DALLAI

TECHNICAL INFORMATION

Art. 0323C

**Nuova Maniglia per il tappo di fine linea**

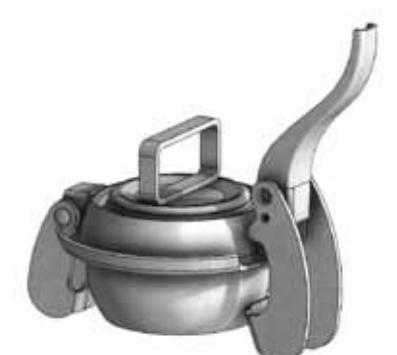
- Gentilissimi Clienti , da alcuni anni continuiamo ad avere lamentele da parte delle nostre zincherie che trovano sempre più difficoltà nella zincatura degli articoli 0323C089S00B - 0323C108S00B - 0323C133S00B -0323C159S00B a causa del bilanciere obbligato dalla maniglia . Per questo motivo la maniglia è stata unificata e resa più stretta, così da permettere il passaggio del bilanciere, migliorarne la presa ed essere più ergonomica e leggera. Qualora vi servisse il tappo con maniglia maggiorata (bilanciere non estraibile) possiamo fornirvelo solo ed esclusivamente in versione grezza

- Dear Customers, for several years we have been complaining by our galvanizing companies, who find more and more difficulties on the galvanization of the plugs males type B : art. 0323C089S00B - 0323C108S00B - 0323C133S00B -0323C159S00B due to the lever ring fixed by the handle of the plug . For this reason the handle has been unified and made smaller, in order to allow the passage of the lever ring , to improve the grip and to be more ergonomic and lightweight. If you need the cap with bigger handle (and lever ring not removable), we can supply it only and exclusively in the black version (not galvanized) .
